AVIS DU CONSEIL MUNICIPAL SUR LE PROJET ARRÊTÉ DE PLAN LOCAL D'URBANISME INTERCOMMUNAL

N° 25/06 : AVIS DU CONSEIL MUNICIPAL SUR LE PROJET ARRÊTÉ DE PLAN LOCAL D'URBANISME INTERCOMMUNAL

Liste des observations/demandes de modifications écrites sur le projet de PLUi Grand-Orly Seine Bièvre

VAL39 - Supprimer l'aplat
« cimetières » sous l'aplat
« espaces agricoles à
préserver »

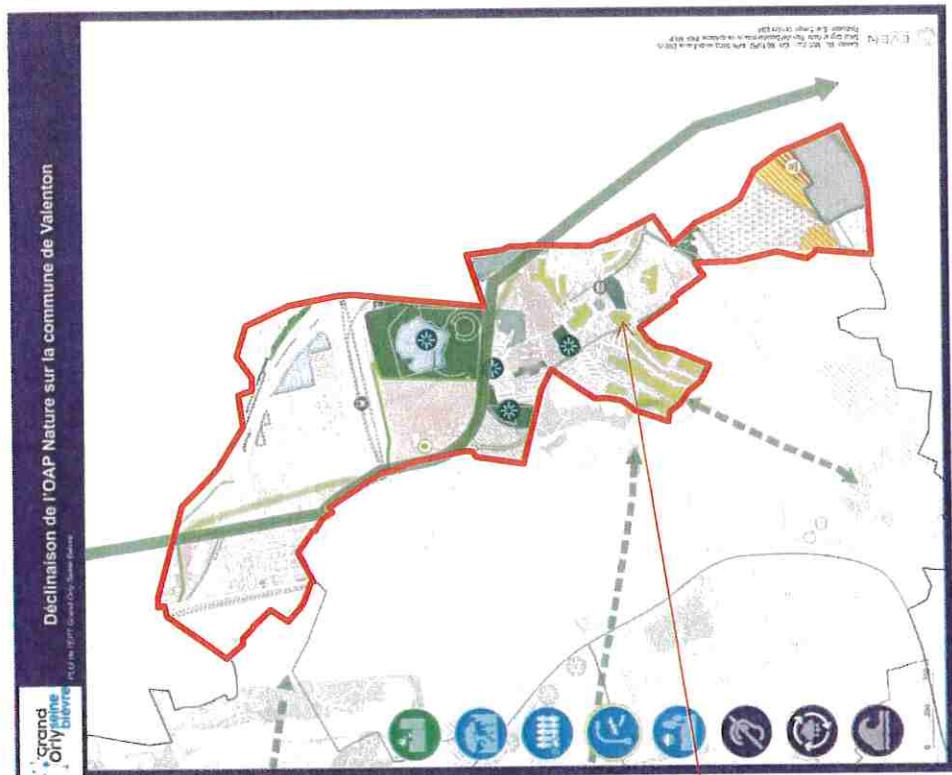
par la création d'autres espaces verts plus qualitatifs sur le projet.	
VAL39	Nature et bien-être	Modification graphique Cf slide 29 de l'annexe 2	L'aplat « cimetièvre » ne peut pas se superposer à l'aplat « espaces agricoles à préserver ». En l'occurrence cet espace sera un espace agricole (cf sectorielle OAP Bois Cerdon).
VAL40	Habitat bioclimatique	Modification graphique Cf slide 30 de l'annexe 2	Le projet de revitalisation du centre-ville nécessite de faire ressortir le périmètre de « consolidation du cœur de ville ». Il faut assurer la cohérence entre les OAP thématiques et les OAP sectorielles.
VAL41	Habitat bioclimatique	Modification graphique Cf slide 31 de l'annexe 2	Comme mentionné dans la contribution politique, la crise du logement en Ile-de-France impose de trouver de nouveaux secteurs de développement. Le pavillonnaire en zone C du PEB doit en partie muter afin de répondre à la demande de logement comme de qualifier l'habitat et lutter contre les poches d'habitat privé indigne et dégradé. Les nouvelles techniques de construction permettent de mieux protéger les populations habitant dans ces secteur du bruit généré par le trafic aérien.

3.1.3 a - OAP Thématisque – Mobilités et espaces publics – Carte des mobilités

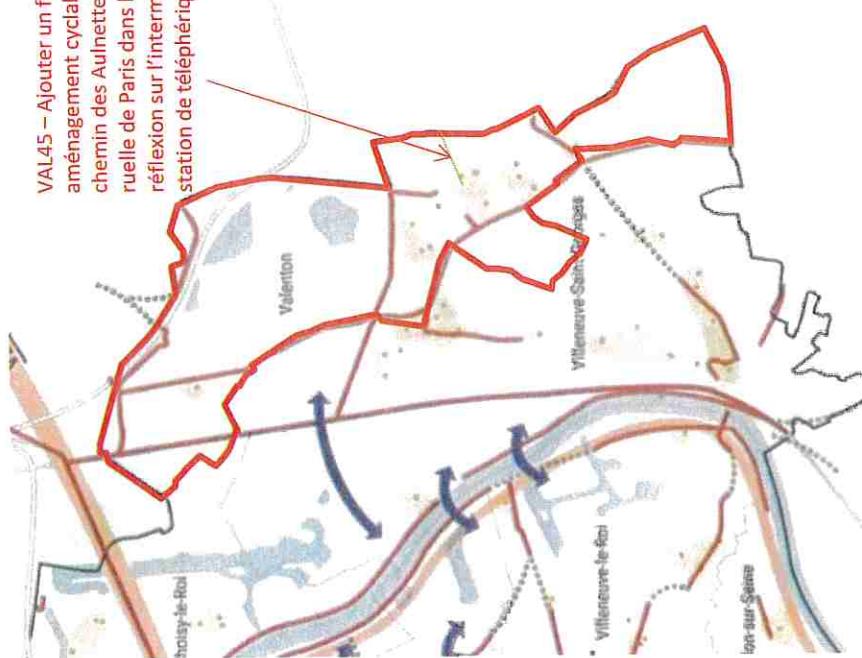
VAL45 – Ajouter un figurié « Créer un aménagement cyclable » sur le chemin des Aulhettes jusqu'à l'abri de la rue de Paris dans le cadre de la réflexion sur l'intermodalité avec la station de téléphérique

3.2. OAP sectorielles

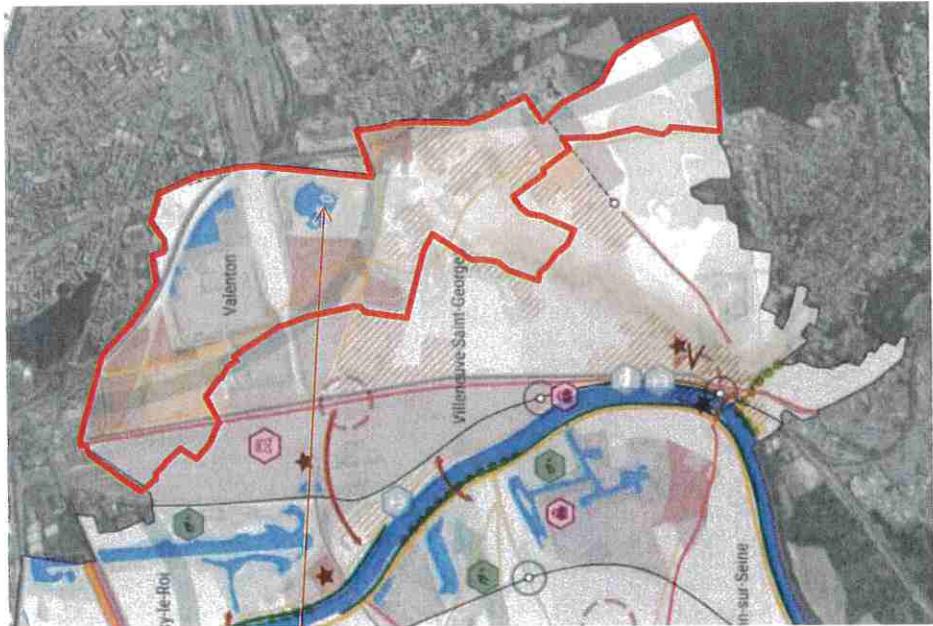
VAL64 – Ajouter un pictogramme « créer / maintenir / renforcer les grands parcs et espaces verts du territoire » sur le Parc Bleue Départemental de la Plage

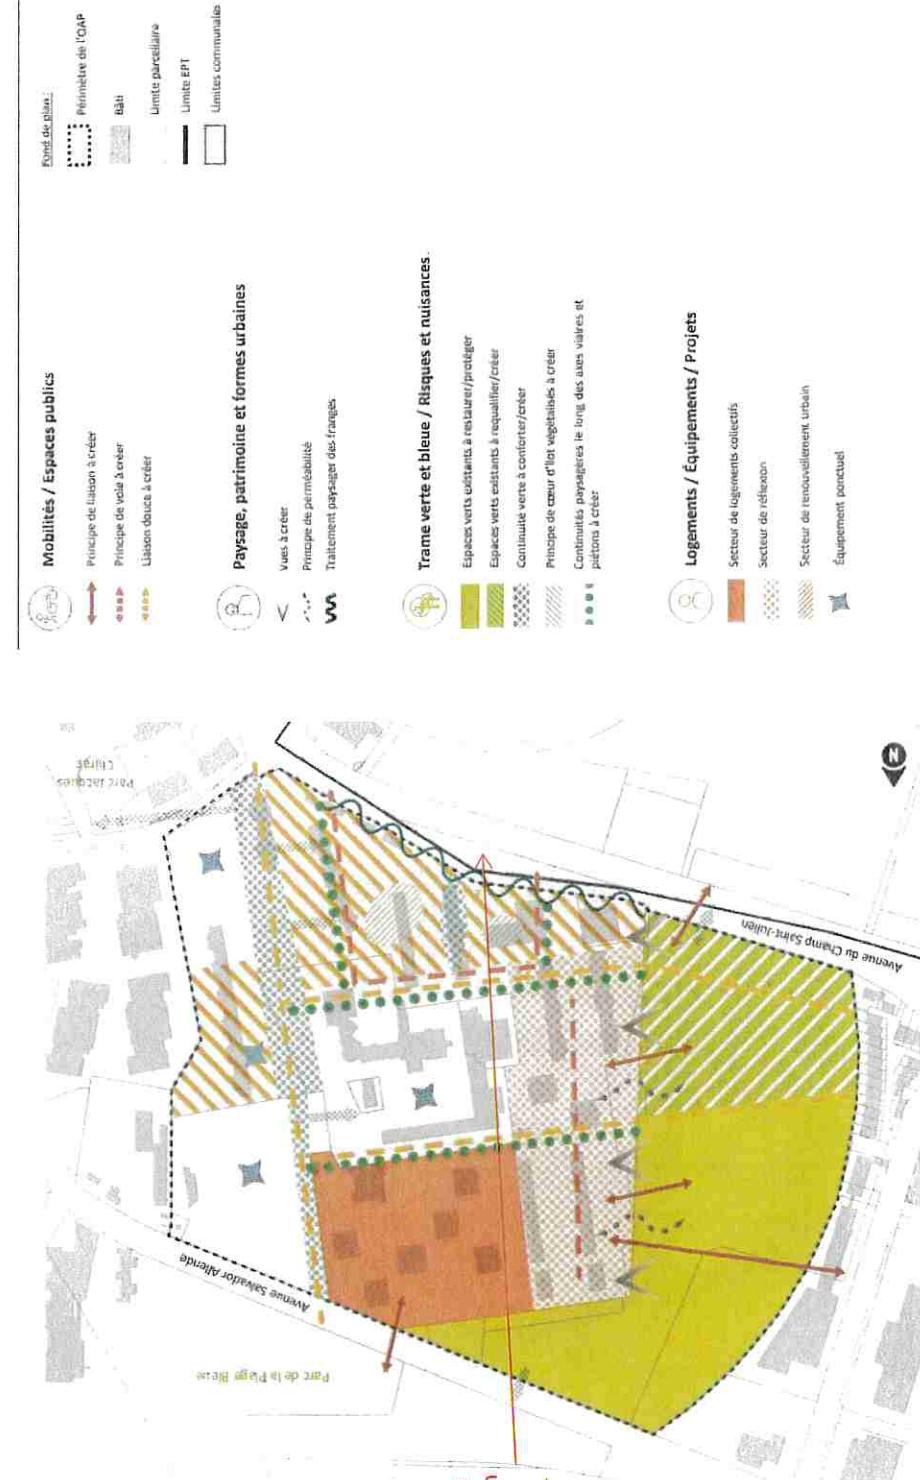
Numéro de la remarque	Zone/Disposition concernée	Proposition de modification (pour le PLUi approuvé)		Justification de la modification	Pièce jointe
		Faire apparaître les modifications souhaitées en	modification		
VAL104	UA / UH	Modification graphique Cf slide 74 de l'annexe 2		Assurer la cohérence urbaine le long de la nationale et éviter les dents creuses dans le zonage UA.	Annexe 2 – slide 74
VAL105	UH / UR	Modification graphique Cf slide 75 de l'annexe 2		Assurer la cohérence urbaine.	Annexe 2 – slide 75
VAL106	UIC / UI	Modification graphique Cf slide 76 de l'annexe 2		Correction d'une erreur matérielle (le bâtiment est situé sur deux parcelles voisines avec deux zonages différents).	Annexe 2 – slide 76
VAL107	UM / Ne	Modification graphique Cf slide 77 de l'annexe 2		Assurer la cohérence urbaine Cohérence avec l'OAP « Roseau Champ Saint-Julien »	Annexe 2 – slide 77
VAL108	UP25	Modification graphique Cf slide 78 de l'annexe 2		La modification des limites communales sera finalisée avant l'entrée en vigueur du PLUi. A l'issue de la procédure, il est nécessaire d'intégrer la nouvelle parcelle au document d'urbanisme en vigueur via une révision. Il serait préférable, pour éviter de rallonger les délais et de générer des dépenses publiques liées aux démarches administratives, d'intégrer cet élément dès l'entrée en vigueur du PLUi.	Annexe 2 – slide 78

/AL104 – Mettre en zone UA
les parcelles indiquées

Plan de zonage – Indices et formes urbaines

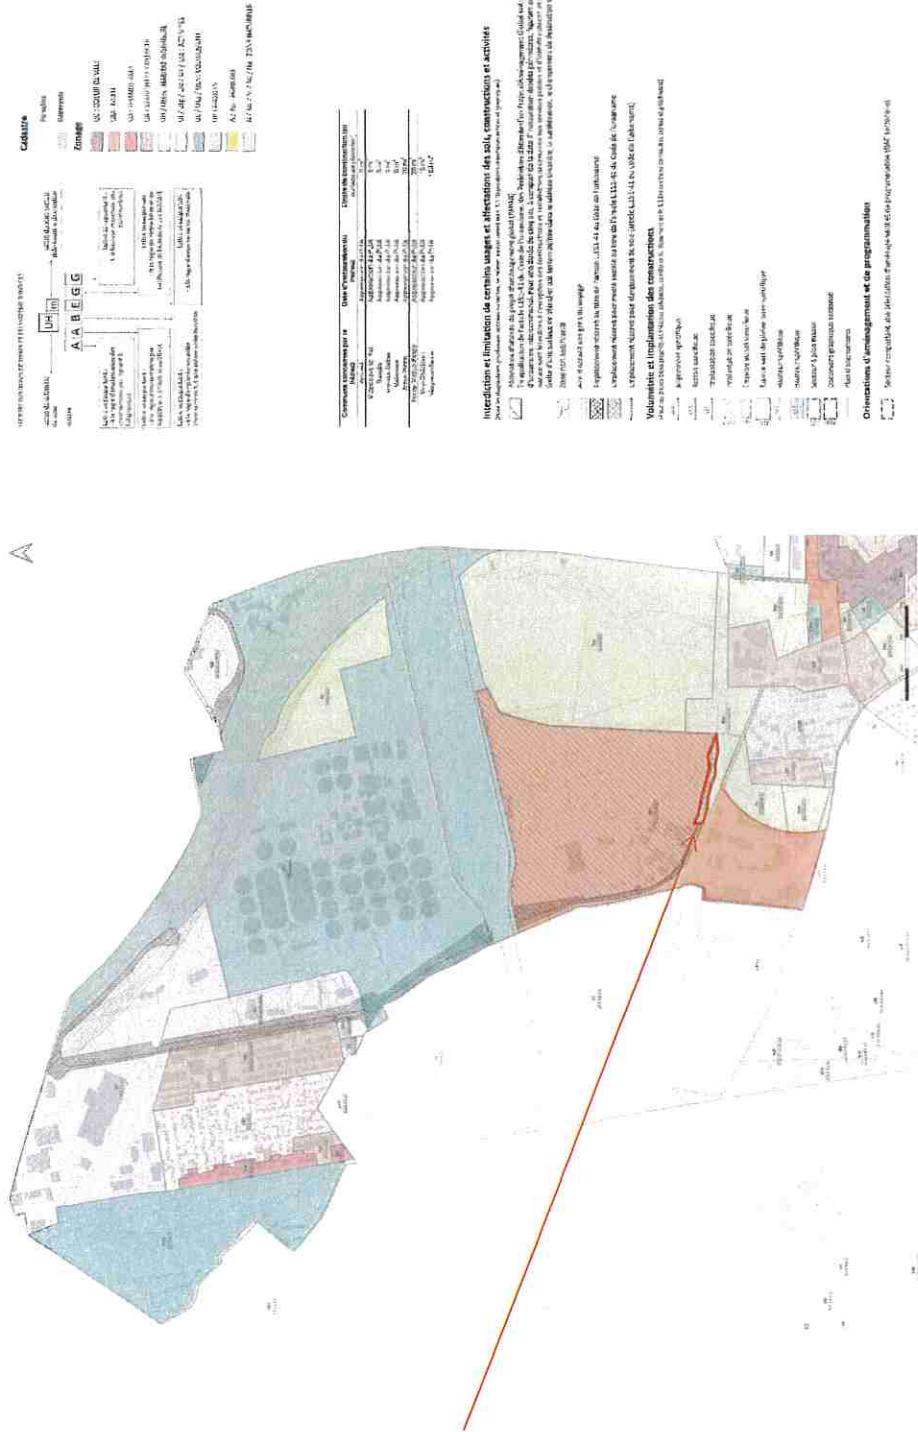
//AL107 – Passer la petite
baconde de zone N en zone
IM

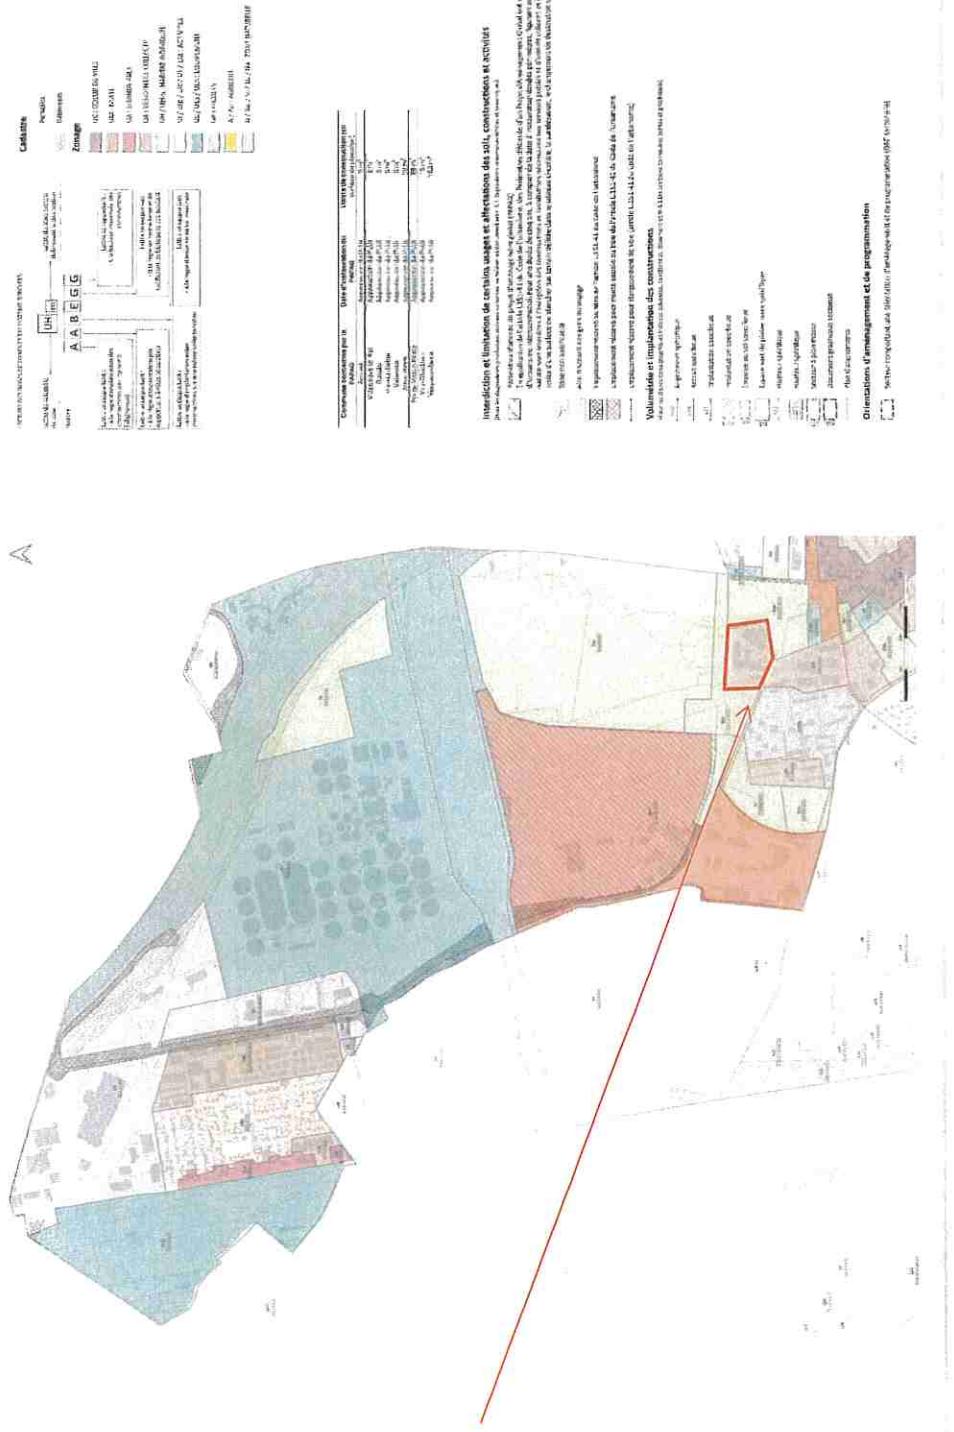
Robert Merlin d'Aubigné. Il est donc nécessaire de le classer en zone UE.	
VAL110	UEs / Ne	Modification graphique Cf slide 80 de l'annexe 2	Ce secteur accueille la station du câble 1. Il est donc nécessaire de le classer en UEs.
VAL111	UC / UH	Modification graphique Cf slide 81 de l'annexe 2	Assurer une cohérence urbaine. Cohérence avec l'OAP « centre-ville ».
VAL112	UE / UI	Modification graphique Cf slide 82 de l'annexe 2	Ce secteur accueille le centre de formation de la Brigade des Sapeurs-Pompiers de Paris. Il est donc nécessaire de le classer en UE.
VAL113	AU / UI	Modification graphique Cf slide 83 de l'annexe 2	Cf VAL92
VAL114	UE	Modification graphique Cf slide 84 de l'annexe 2	La modification des limites communales sera finalisée avant l'entrée en vigueur du PLUi. A l'issue de la procédure, il est nécessaire d'intégrer la nouvelle parcelle au document d'urbanisme en vigueur via une révision. Il serait préférable, pour éviter de rallonger les délais et de générer des dépenses publiques liées aux démarches administratives, d'intégrer cet élément dès l'entrée en vigueur du PLUi.

//AL110 – Périmètre de la
station du câble 1 à passer
en zone UEs

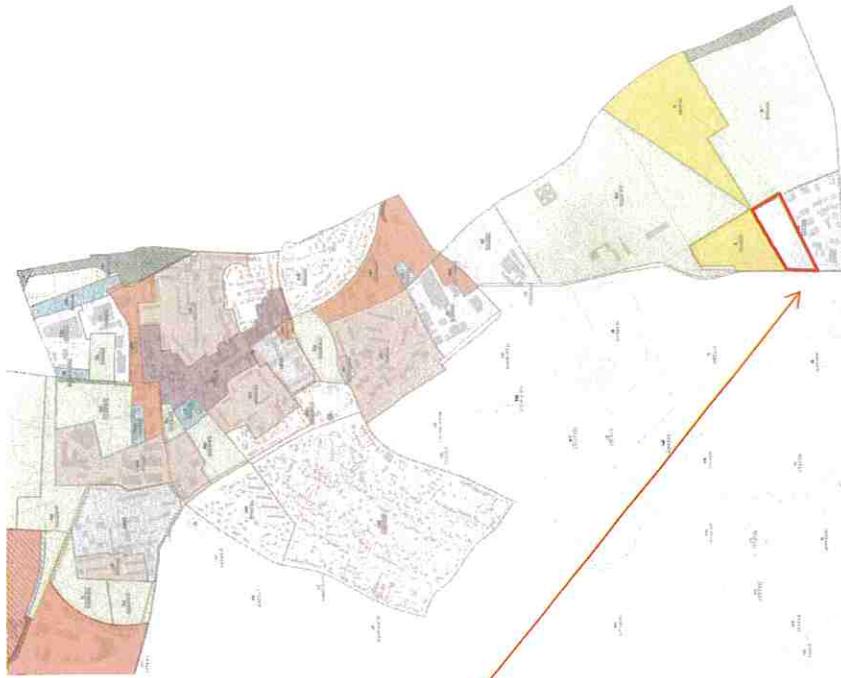
VAL113 – Intégrer à la zone
AU (cf VAL92)

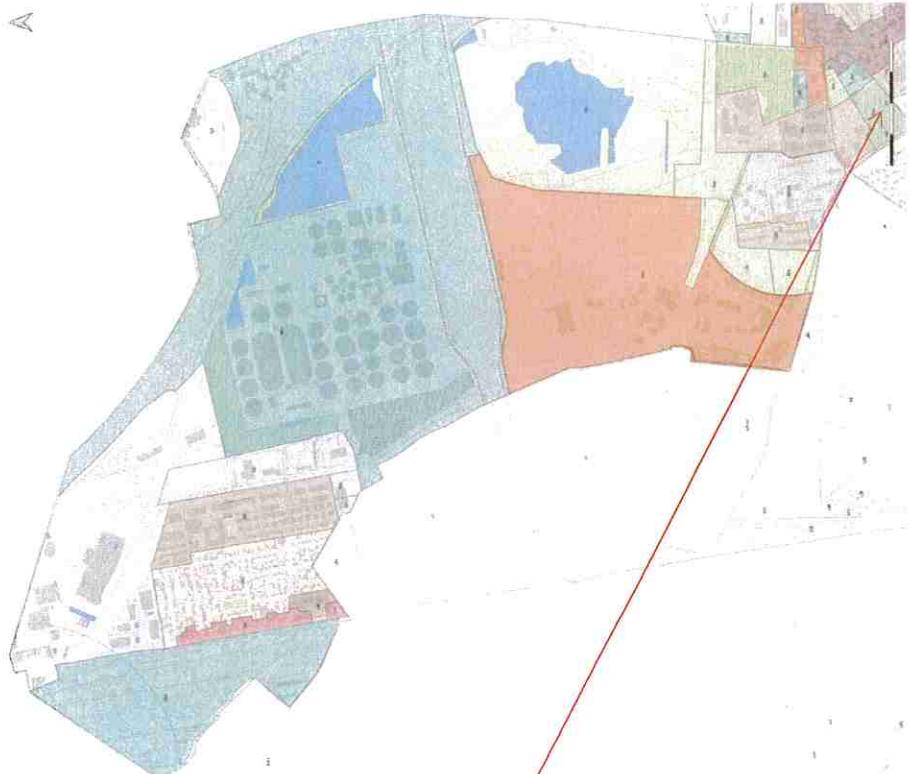
VAL117 – Supprimer l'aplat
« Espace paysager d'usage
collectif » sur la zone Ne
